## 改善箇所説明図

### 基準不適合発生箇所

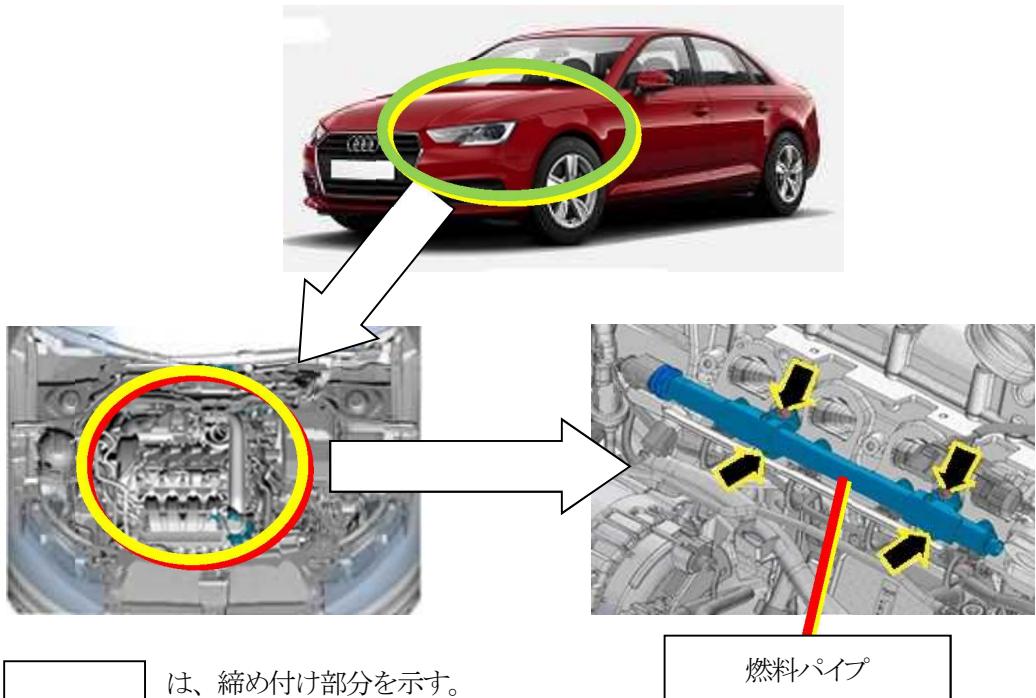
原動機に装着されている燃料パイプの取付けボルトにおいて、取付作業が不適切なため、締め付けトルクが不足しているものがある。そのため走行振動等により当該ボルトが緩み、最悪の場合、燃料が漏れるおそれがある。

全車両、燃料パイプ取付けボルトを規定トルクで締め付ける。

識別：車両識別プレートの下側に、白色で直径5mm程度のマークを塗布する。

また、点検整備記録簿の該当欄に「日付、走行距離、ワークショップスタンプと担当者名、リコール：外-2732 燃料パイプの取付修正」と記入する。
